**INFORME DE JUSTIFICACION TECNICA, FINANCIERA Y JURIDICA
PARA AJUSTE DE MAYORES Y MENORES CANTIDADES DEL CONTRATO
DE OBRA No. 2025 04 0002**

**“CONSTRUCCION DE LA INSTITUCION EDUCATIVA TECNICO JOSE
EUGENIO MARTINEZ EN EL MUNICIPIO DE VALLEDUPAR,
DEPARTAMENTO DEL CESAR”**

INTERVENTORIA TECNICA, ADMINISTRATIVA, FINANCIERA Y
AMBIENTAL PARA LA CONSTRUCCION DE LA INSTITUCION
EDUCATIVA TECNICO JOSE EUGENIO MARTINEZ EN EL MUNICIPIO DE
VALLEDUPAR, DEPARTAMENTO DEL CESAR

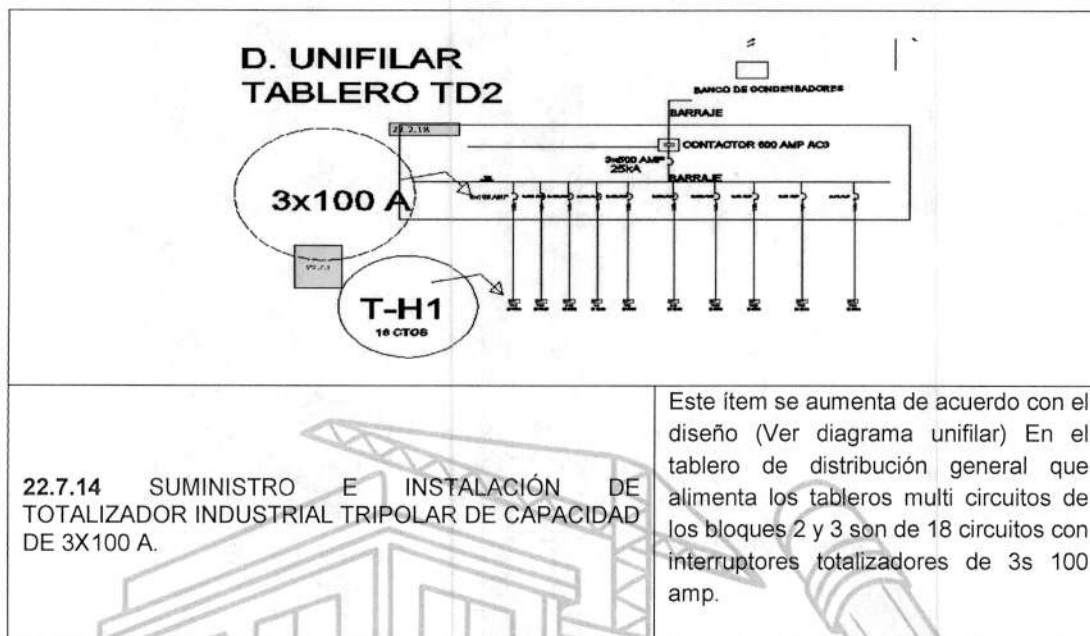
TABLERO AIRE002 BLOQUE#2 TABLERO DE CUARTO DE SONIDO AUDITORIO	
22.5.13 SUMINISTRO E INSTALACIÓN DE CANALIZACIÓN EN TUBERIA CONDUIT EMT 3/4" SEGUN NORMA NTC2050 - SECCIÓN 348 Y CABLE (3X12AWG) LIBRE DE HALOGENOS, RETARDANTE A LA FLAMA Y BAJA EE LUCES, ISIÓN DE HUMOS SEGUN RETIE - RESOLUCIÓN # 4 0492 DEL 24 DE ABRIL DE 2015 - ARTICULO 5.	Este ítem se aumenta debido a que en el presupuesto el ítem 22.5.1 solo contempla 3 ml de tubería EMT por salida y en cada salón se instala un promedio de 15 ml de alargues hasta el tablero de distribución MB para las salidas por lo que se requiere 2000 ml
